# 泊発電所3号炉 保安電源設備について (審査会合における指摘事項回答)

2022年12月21日

北海道電力株式会社

# 1. 審査会合指摘事項に対する回答

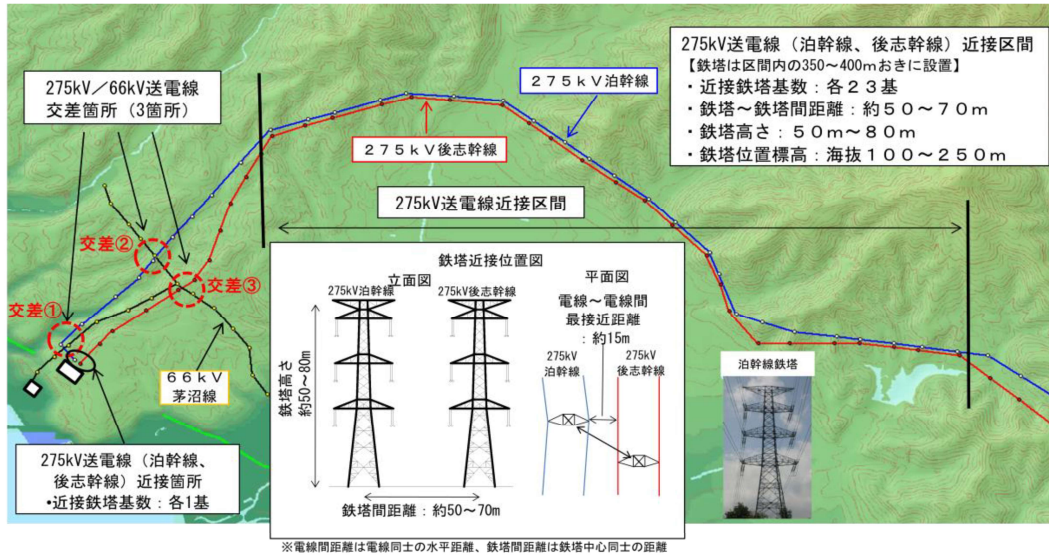
修正前（2022年10月25日審査会合資料）	修正後
<p>(3) 適合性説明 (p33条-14~15)</p> <p>➤ 第4項 設計基準対象施設は、送受電可能な回線として、275kV送電線（泊幹線及び後志幹線）2ルート4回線及び受電専用の回線として66kV送電線（泊電源支線）1ルート2回線の合計3ルート6回線にて、電力系統に連携する設計とする。</p> <p>➤ 第5項 設計基準対象施設に接続する275kV送電線（泊幹線及び後志幹線）4回線と66kV送電線（茅沼線及び泊支線）2回線は、同一の送電鉄塔に架線しないよう、それぞれに送電鉄塔を備える設計とする。なお、66kV送電線（泊電源支線）は地中に埋設する設計とする。</p> <p>66kV送電線については、常設の66kV開閉所（後備用）及び後備変圧器による電力供給ルートで対応する記載としているが、3号炉再稼働後に常設設備による電源供給ルートを構築する計画であり、適合性の説明に一貫性がない。</p>	<p>(3) 適合性説明 (p33条-16~17)</p> <p>➤ 第4項 設計基準対象施設は、送受電可能な回線として、275kV送電線（泊幹線及び後志幹線）2ルート各2回線（1号、2号、3号炉共用、既設）及び受電専用の回線として66kV送電線（泊地中支線（泊支線及び茅沼線を一部含む。））1ルート2回線（1号、2号、3号炉共用、既設）の合計3ルート6回線にて、電力系統に接続する設計とする。</p> <p>➤ 第5項 設計基準対象施設に連系する275kV送電線（泊幹線）2回線と275kV送電線（後志幹線）2回線及び66kV送電線（泊地中支線（泊支線及び茅沼線を一部含む。））2回線は、同一の送電鉄塔に架線しないよう、それぞれに送電鉄塔を備える設計とする。66kV送電線（泊地中支線（泊支線及び茅沼線を一部含む。））は、一部を地中に埋設する設計とする。</p> <p>基準適合に必要な設備として、常設の66kV開閉所（後備用）及び後備変圧器を設置し、66kV送電線からの常設設備による電力供給ルートで対応するよう適合性の説明の記載を統一した。</p>

第2.2.3.2図 送電線の交差・近接箇所

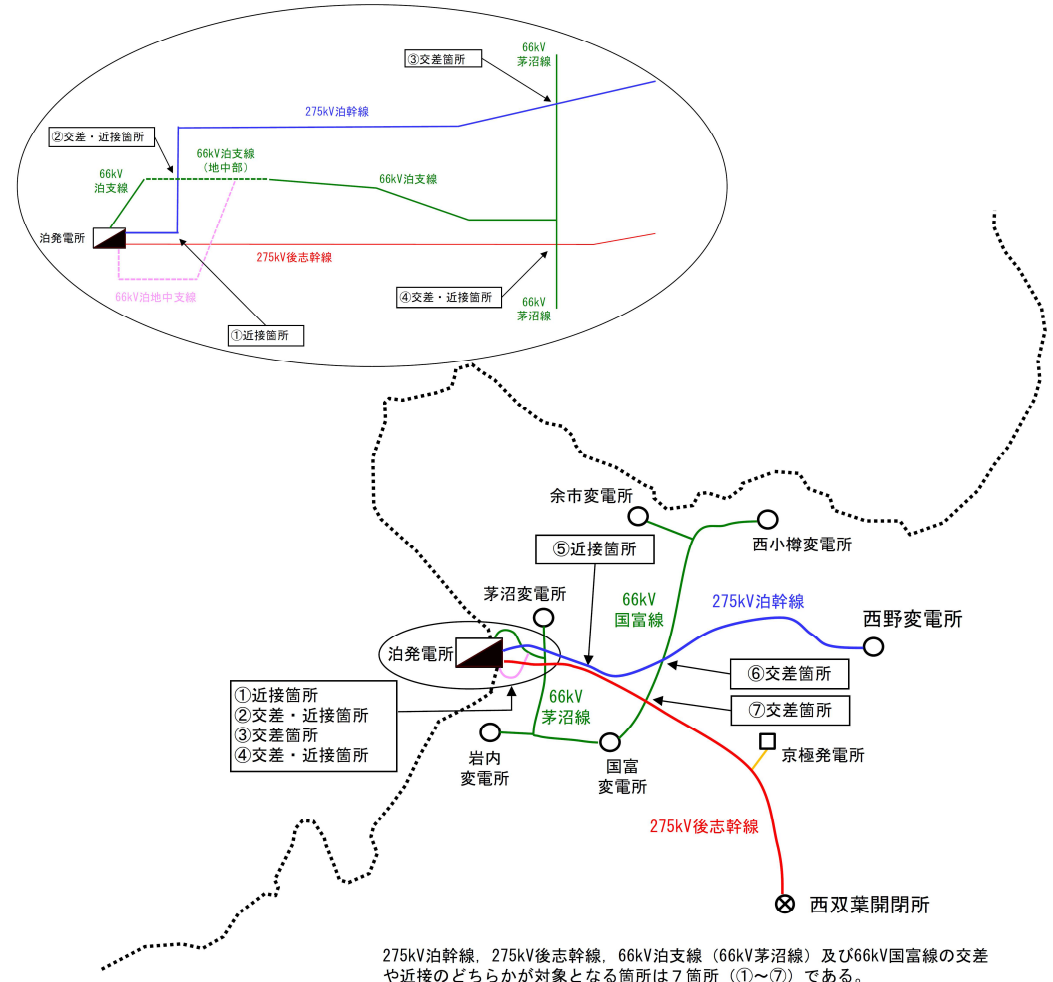
修正前(2022年10月25日審査会合資料)	修正後
<p>2.1.3 電線路の物理的分離 2.1.3.2 送電線の交差箇所・近接区間の概要について (p33条-104)</p> <p>➤ 送電線の交差箇所, 近接区間の状況については以下のとおりである。 【送電線の交差箇所・近接区間】 (1)275kVと66kV送電線における交差箇所は3箇所 (2)275kV送電線同士の交差箇所はなし (3)275kV泊幹線, 275kV後志幹線が近接している箇所は24基</p> <p>(図面は次ページへ)</p> <div data-bbox="78 1300 1108 1460" style="border: 1px solid red; padding: 5px; margin-top: 20px;"> <p>275kV送電線(泊幹線, 後志幹線)近接区間の送電鉄塔の倒壊による共倒れの発生リスクは極めて低いと判断し, 275kV送電線2ルートにて対応することとしていたものの, 66kV送電線との交差箇所を記載しており, 適合性の説明に一貫性がない。</p> </div>	<p>2.2.3 電線路の物理的分離 2.2.3.1 送電鉄塔への架線方法について (p33条-124)</p> <p>➤ 泊発電所に接続する送電線等には, 第2.2.3.2図のとおり, 発電所構外において交差・近接する箇所が5箇所(①~⑤)ある。さらに, 泊発電所に直接接続する送電線ではないが, 国富変電所より上流の送電線である66kV国富線と275kV泊幹線が交差する箇所が1箇所(⑥)及び66kV国富線と275kV後志幹線が交差する箇所が1箇所(⑦)ある。</p> <p>(図面は次ページへ)</p> <div data-bbox="1153 1300 2184 1460" style="border: 1px solid red; padding: 5px; margin-top: 20px;"> <p>送電鉄塔の倒壊を前提とした共倒れの影響を踏まえても, 電線路のうち少なくとも一回線は, 他の回線と物理的に分離して受電できるよう, 66kV送電線からの常設設備による電力供給ルートを確保する設計とした。</p> </div>

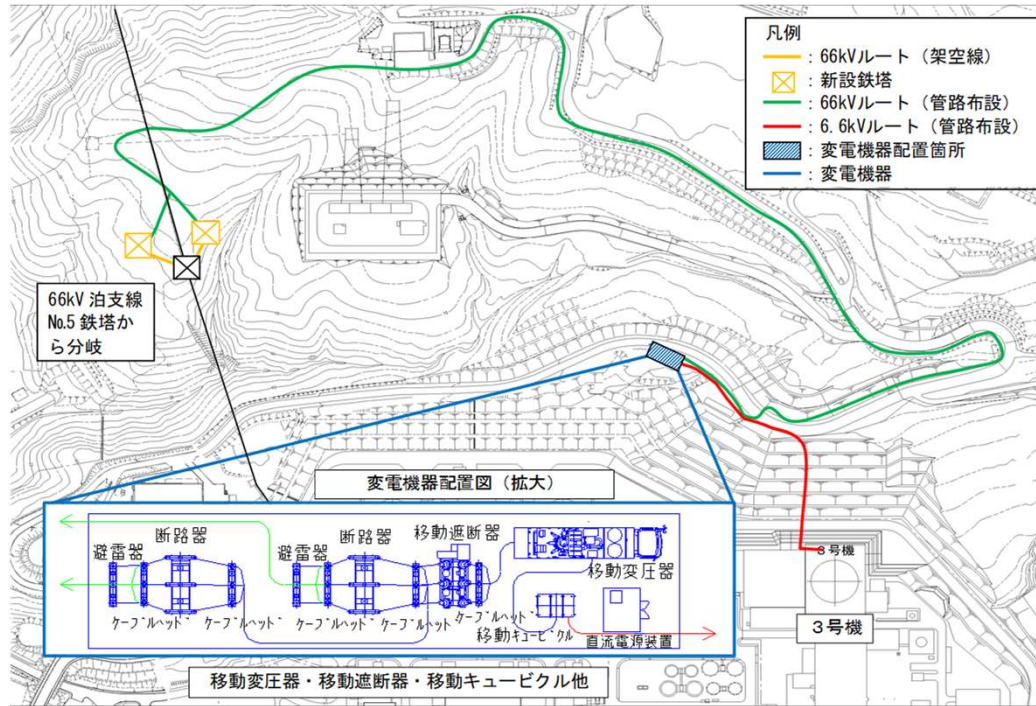
修正前(2022年10月25日審査会合資料)	修正後
<p>2.1.3.2.2 送電線の近接区間について (p33条-106~107)</p> <p>➤ 近接区間①及び②については、泊幹線と後志幹線が近接している状態にあるものの、万が一、事故が発生した場合でも約19km離れている国富変電所から66KV送電線より供給が可能である。近接区間①及び②については、地形・地質評価、表層評価、気象状況から共倒れが発生するリスクは極めて低いと評価している。 以上のことから、3ルートある送電線の共倒れの発生するリスクは極めて低いと判断している。</p> <div data-bbox="78 1225 1108 1465" style="border: 1px solid red; padding: 5px; margin-top: 10px;"> <p>275kV送電線（泊幹線，後志幹線）近接区間の送電鉄塔の倒壊による共倒れの発生リスクは極めて低いと判断し，275kV送電線2ルートにて対応することとしていたものの，275kV送電線近接区間で事故が発生した場合には，基準適合に必要なとの位置付けではない66kV送電線より供給が可能であるとの記載もあり，66kV送電線からの常設設備による電力供給ルートが基準適合に必要なものか否かが不明確な記載となっており，適合性の説明に一貫性がない。</p> </div>	<p>2.2.3.1 送電鉄塔への架線方法について (p33条-135~136)</p> <p>⑤近接箇所の状況</p> <p>➤ 想定状況1/2（近接）</p> <ol style="list-style-type: none"> <li>1. 泊幹線No.12~No.27またはNo.30~No.34のいずれかの鉄塔が倒壊し，泊幹線が停電する。</li> <li>2. 倒壊した泊幹線の鉄塔が後志幹線の電線に接触し，後志幹線が停電する。</li> <li>3. 泊地中支線の2回線が残り，泊発電所に電力供給が可能である。</li> </ol> <p>➤ 想定状況2/2（近接）</p> <ol style="list-style-type: none"> <li>1. 後志幹線No.12~No.27またはNo.30~No.34のいずれかの鉄塔が倒壊し，後志幹線が停電する。</li> <li>2. 倒壊した後志幹線の鉄塔が泊幹線の電線に接触し，泊幹線が停電する。</li> <li>3. 泊地中支線の2回線が残り，泊発電所に電力供給が可能である。</li> </ol> <div data-bbox="1153 1348 2184 1465" style="border: 1px solid red; padding: 5px; margin-top: 10px;"> <p>送電鉄塔の倒壊を前提とした共倒れの影響を踏まえても，電線路のうち少なくとも一回線は，他の回線と物理的に分離して受電できるよう，66kV送電線からの常設設備による電力供給ルートを確保する設計とした。</p> </div>

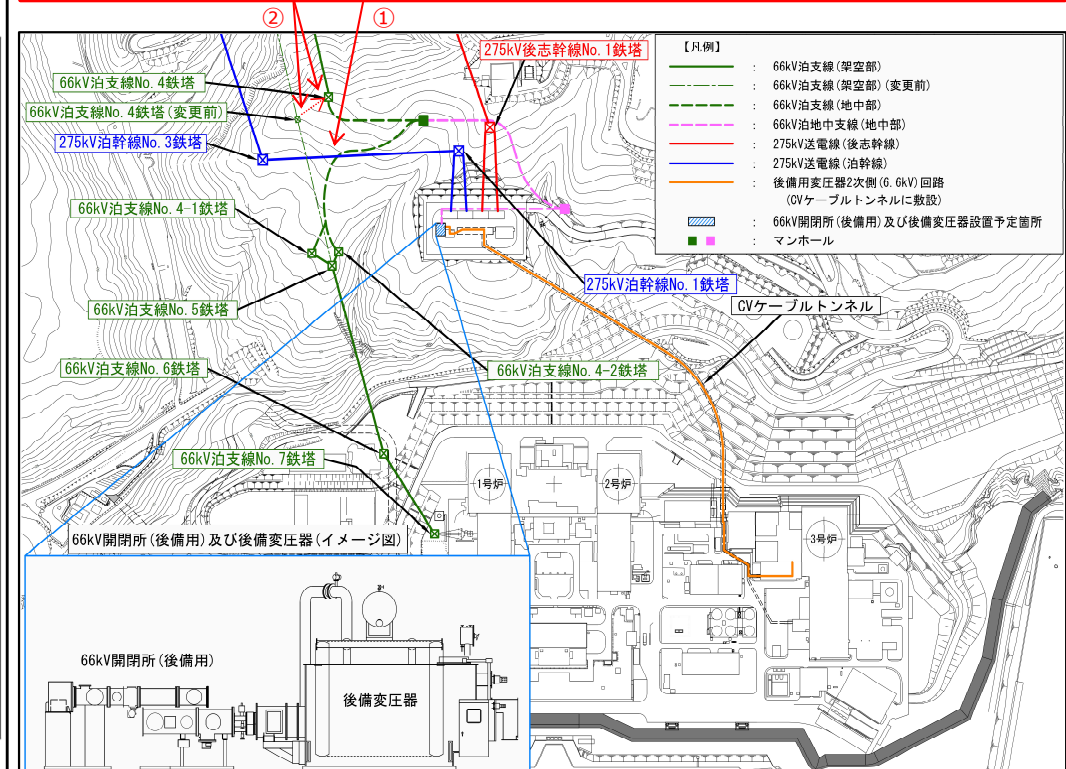
- 275kV泊幹線 (No.1~No.3) の送電線が落下し、66kV泊支線 (No.4~No.5) の送電線と接触して停電するのを防止するため、66kV 泊支線 (No.4~No.5) の送電線を地中化する。
- 66kV泊支線No.4鉄塔 (変更前) が275kV泊幹線No.3鉄塔の倒壊範囲内に設置されているため、275kV泊幹線No.3鉄塔の倒壊の影響を受けないよう、275kV泊幹線No.3鉄塔の倒壊範囲の外側に66kV泊支線 No.4鉄塔を移設・建替する。
